# 改善箇所説明図

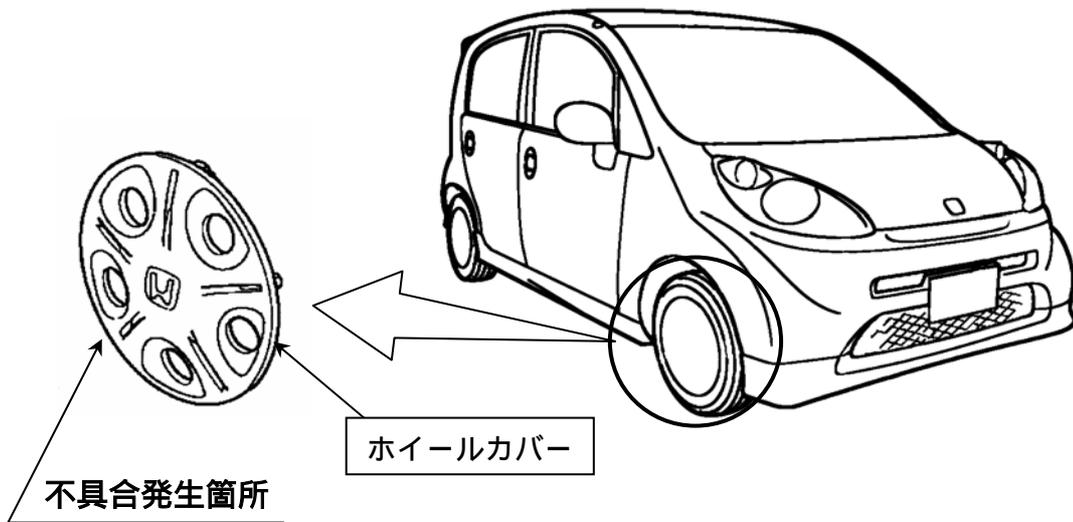
標準仕様として、車輪に装着したホイールカバーの外径が大きく製作されている。このため、縁石等に乗り上げる等タイヤに大きな負荷がかかった場合、サイドウォール部がホイールカバーと干渉し、最悪の場合、走行中にカバーが脱落し、他の交通の妨げとなるおそれがある。

全車両、ホイールカバーを対策品と交換する。

改善前	改善後
	<p>ホイールカバーの外径をスチールホイール外径より3.4mm小さくした。</p>
